Helsingin kaupunki
Rakennusvirasto

Vanhakaupungin alueen asukaskysely 2014 Yhteenveto

Vanhankaupungin aluesuunnitelman luonnonhoidon osuuden vuorovaikutusraportti – luonnonhoidon työryhmä

27. HELMIKUUTA 2016
RAKENNUSVIRASTO

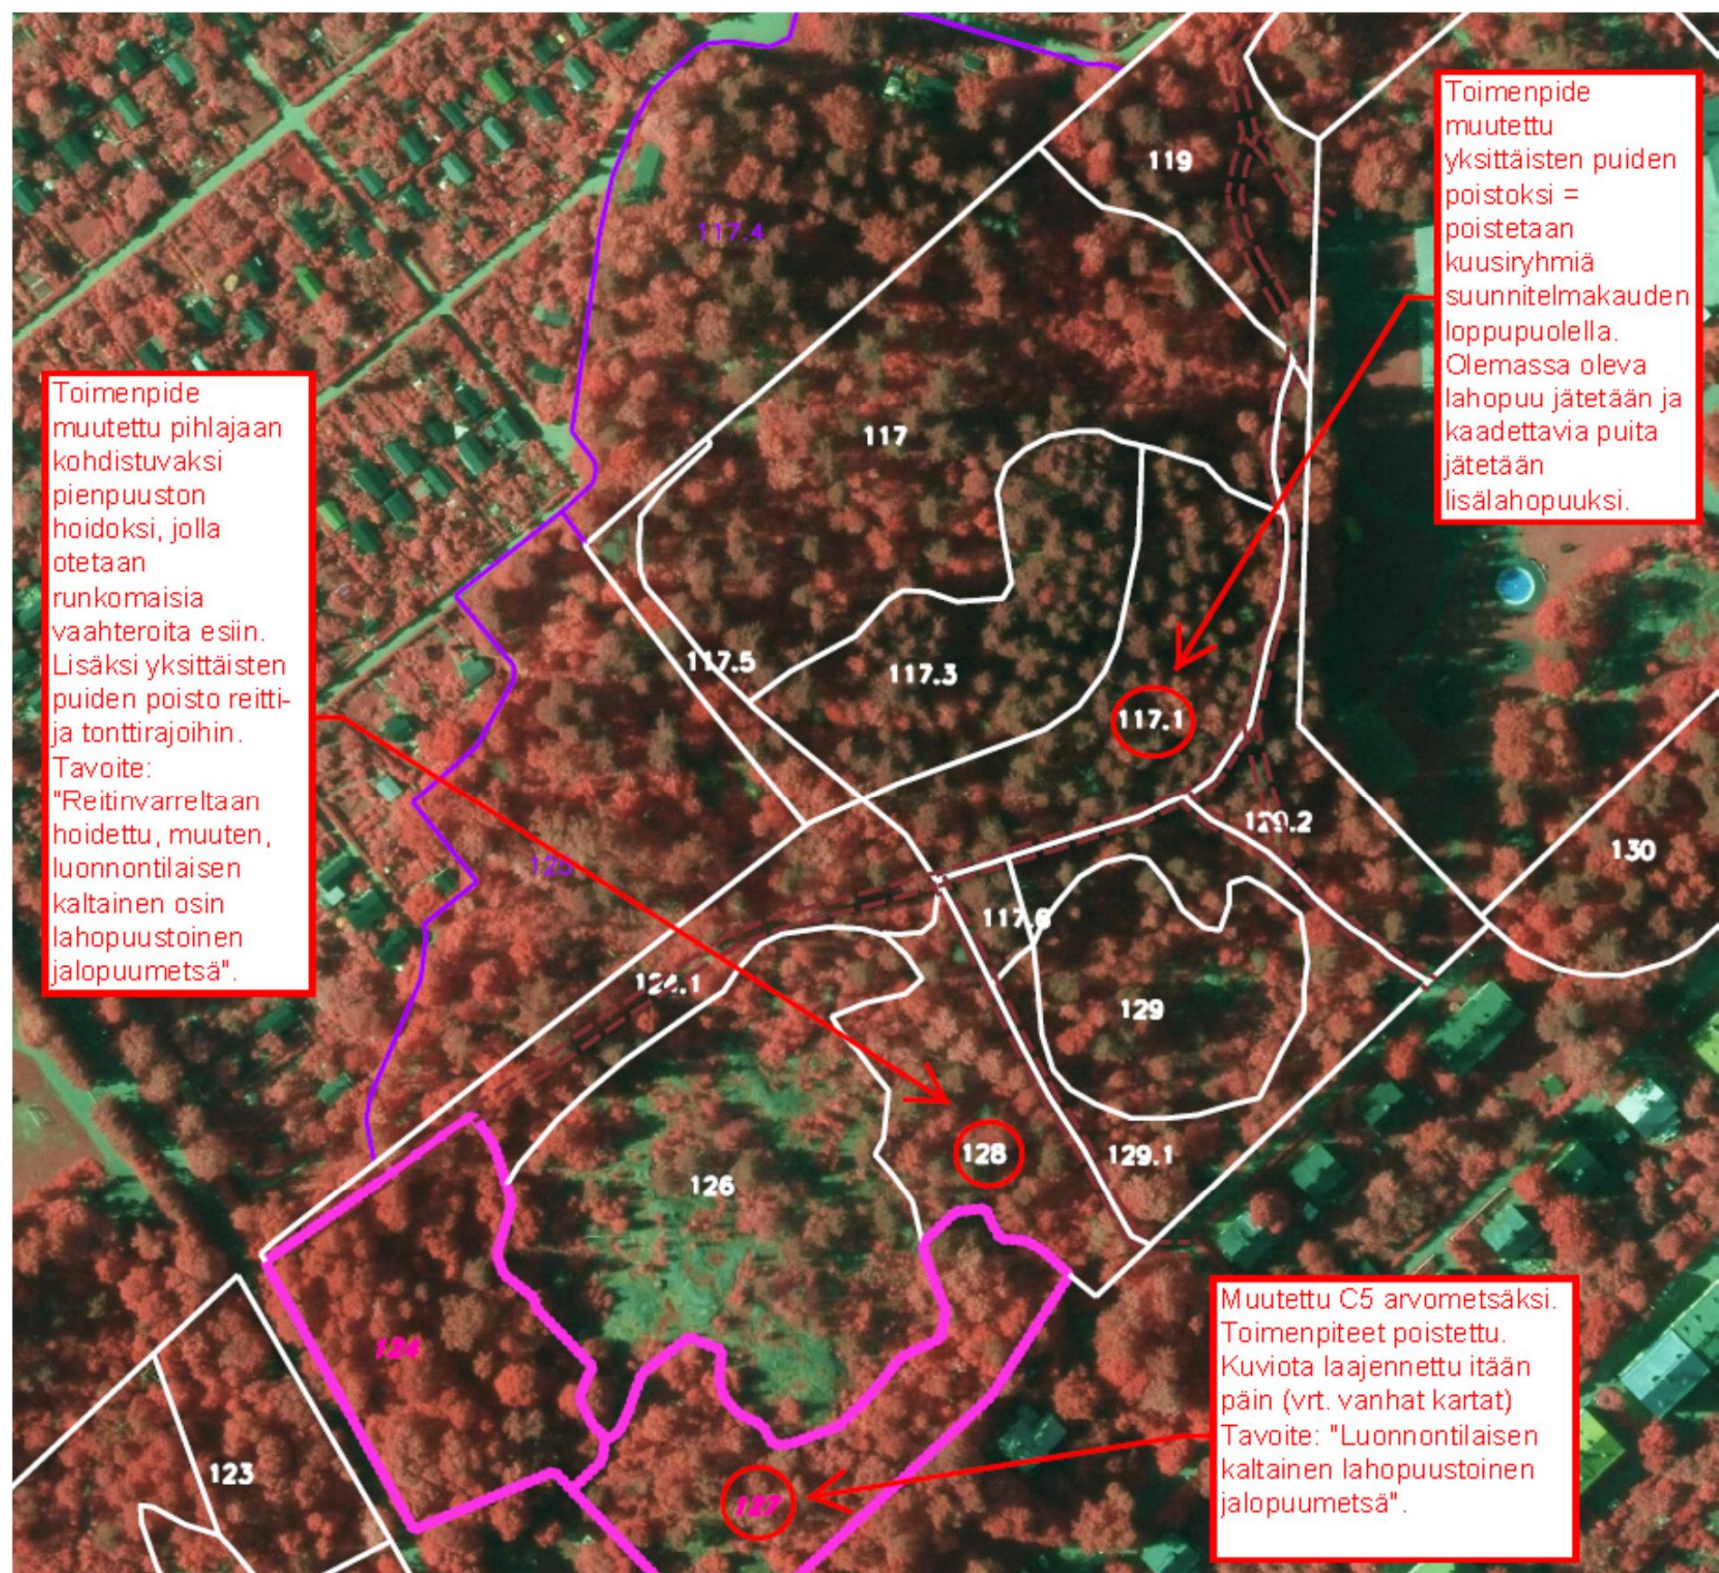
Järjestöedustajat (Mikkola, Savola) ja HKR:n metsäsuunnittelijat kävivät maastokatselmuksella alueella 18.2. Maastokatselmuksessa käytiin läpi kuvioita, joista HKR:llä ja järjestöillä oli vielä eri näkemystä. Maastokäynnillä saatiin aikaan yhteinen näkemys näistäkin kuvioista (ks. kartat alla).

Järjestöjen esittämät kuviorajamuutokset on pääosin huomioitu (ks. raportin liitteen kuviokartat). Tässä kartassa näkyvät myös kuvionumeroiden alanumerot, jotka tippuivat pois teknisistä syistä alkuperäisistä kartoista.
